dotyczy: opinii do projektu rozporządzenia zmieniającego rozporządzenie Ministrów Infrastruktury w sprawie szczegółowych warunków technicznych dla znaków i sygnałów drogowych oraz urządzeń bezpieczeństwa ruchu drogowego i warunków ich umieszczania na drogach (pismo DTD-2.0211.9.2020)

W odpowiedzi na pismo DTD-2.0211.9.2020 z dnia 11 września 2020 roku Stowarzyszenie Klub Inżynierii Ruchu (S-KLIR) pragnie przedstawić swoje uwagi do projektu rozporządzenia.

Rys. 8.1.7. Kształt i wymiary krzywej sinusoidalnej rampy najazdowej typu A o ograniczonej prędkości przejazdu 20–30 km/h

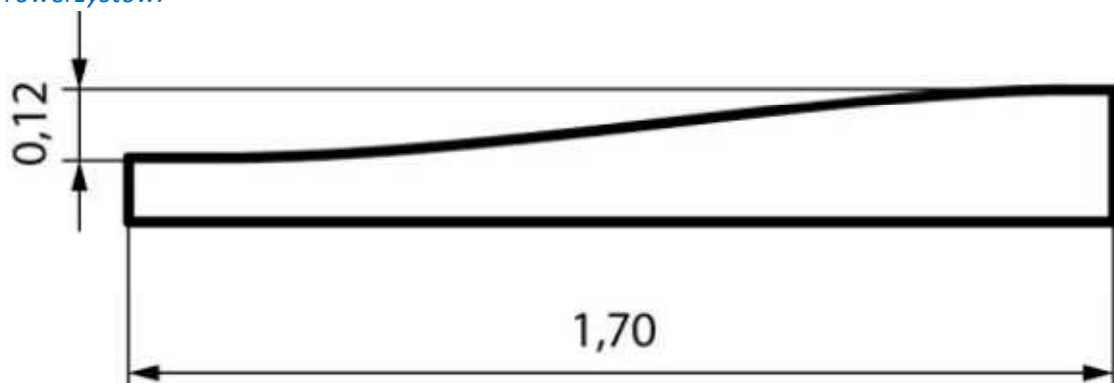
Kształty i wymiary progów zwalniających U-16 o krzywych sinusoidalnych rampach najazdowych oraz graniczne prędkości przejazdu przedstawiono na rys. od 8.1.7 do 8.1.8. Na progach zwalniających

Przede wszystkim stoimy na stanowisku, że należy wykorzystać pozytywne doświadczenia z Puław czy z Wrocławia ze stosowaniem progów o krzywych sinusoidalnych rampach najazdowych. Warto zauważyć także, że progi w takiej formie są podstawowym rozwiązaniem w krajach o dużo bardziej zaawansowanym od nas poziomie bezpieczeństwa ruchu drogowego. W Niderlandach progi o sinusoidalnej rampie najazdowej są powszechnie stosowane niezależnie od prędkości (nawet na drogach o prędkości dopuszczalnej 70 km/h), a właściwy poziom oddziaływania na kierowcę

Proponujemy rozszerzyć zakres stosowania progów zwalniających na ulicach i drogach po których kursuje autobusowa komunikacja publiczna o progi płytowe ze złagodzonej prostej rampie najazdowej i progi o krzywej sinusoidalnej rampie najazdowej. Uważamy, że rozwiązanie takie jest korzystne nie tylko z punktu widzenia bezpieczeństwa pieszych, ale także korzystne z uwagi na bezpieczeństwo pasażerów autobusów i ich eksploatację. W przypadku progów wyspowych obecnie dopuszczonych na tego typu trasach występują sytuacje, gdzie autobus musi na tego typu urządzenie najechać i dyskomfort związany z parametrami tego typu progu jest odczuwalny. Stosowanie łagodnych ramp najazdowych pozwoli go zminimalizować.

Rzędne wysokościowe przekroju dla progu zwalniającego sinusoidalnego typu A złożonego z dwóch elementów prefabrykowanych. Redukcja prędkości do 20 km/h, wysokość 0,12 m, długość 3,40 m											
x [mm]	0	170	340	510	680	850	1020	1190	1360	1530	1700
y [mm]	0	3	11	25	41	60	79	95	109	117	120

Rys. 8.1.710. Oznakowanie pionowe progów zwalniających:

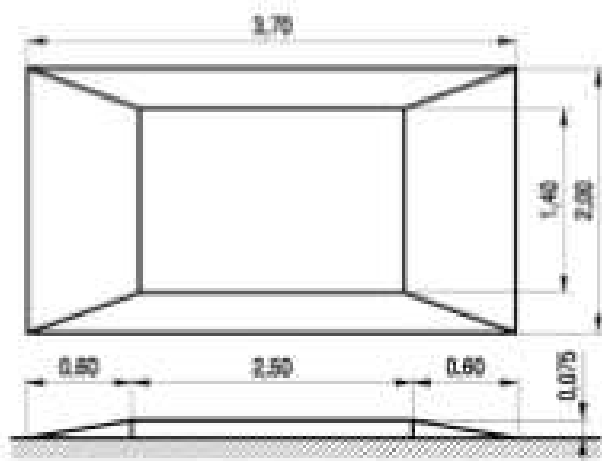
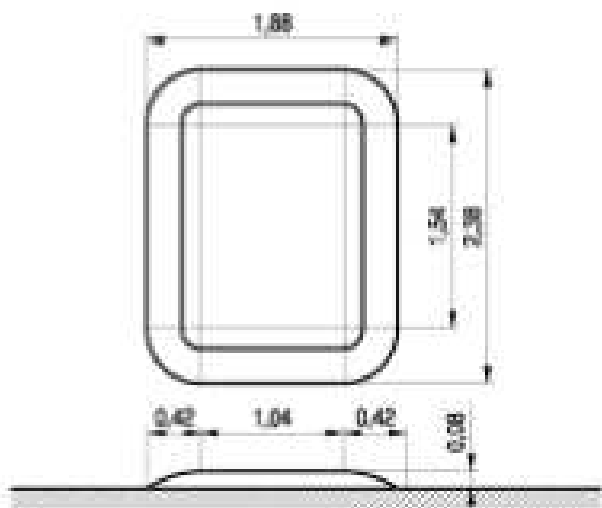
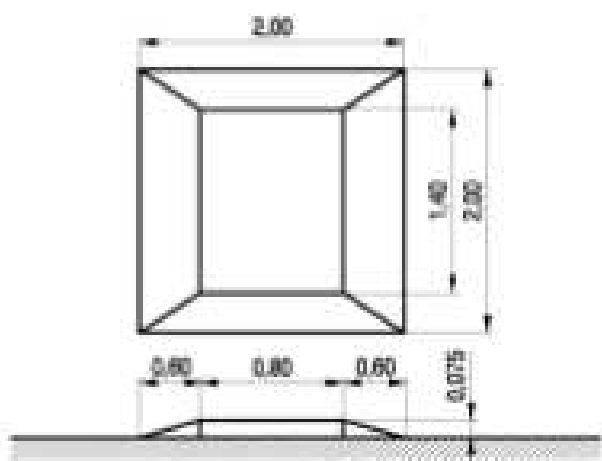
Na koniec S-KLIR proponuję rozszerzenie gamy możliwych sposobów oznakowania progów zwalniających. Obok: braku oznakowania (strefy ograniczonej prędkości), oznakowania za pomocą znaku A11a (+T1 lub T2), gdzie prędkość przejazdu przez próg jest większa lub równa prędkości dopuszczalnej oraz za pomocą kombinacji znaków A11a (+T1 lub T2) i B-33 na odcinkach dróg, gdzie prędkość przejazdu przez próg jest mniejsza niż prędkość dopuszczalna proponujemy dodanie sekwencji A11a (+T1 lub T2) i B-33 (+T20). W świetle pojawiających się co chwila w przestrzeni publicznej dyskusji o zakresie obowiązywania ograniczenia prędkości umieszczonego pod znakiem A-11a ujednoliciłoby. Obecnie pojawiające się błędne interpretacje, że B-33 pod A-11a jest „prędkością graniczną” i ograniczenie obowiązuje tylko do progu co w sumie jest ideą tego oznakowania byłyby unormowane w zgodzie z obowiązującymi przepisami. W sytuacjach, gdyby odwołanie obowiązywało w oparciu o inne zasady (skrzyżowanie, podwyższenie prędkości, znak B-42 „koniec zakazów”) montaż tabliczki T-20 nie byłby konieczny.
